Relatório de Fiscalização

RELATÓRIO DE FISCALIZAÇÃO TÉCNICA DOS SISTEMAS DE ÁGUA E ESGOTO DO MUNICÍPIO DE
LUIZ ANTÔNIO

PRESTADOR: SANEL - LUIZ ANTÔNIO

Foto 3 - Corrosão no topo do reservatório.

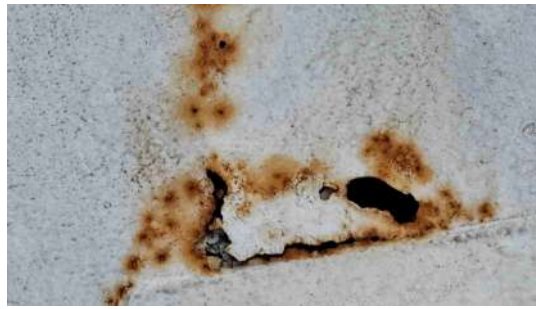
Existem vários pontos de corrosão na parte superior do reservatório, sendo necessário tratamento e pintura para proteção. Existe uma tubulação que acessa o reservatório, em sua parte superior, através de uma abertura irregular que permite, por sua disposição, a entrada de sujidades no interior da estrutura, sendo necessário o fechamento dessas aberturas irregulares e a correta conexão da tubulação com o reservatório.
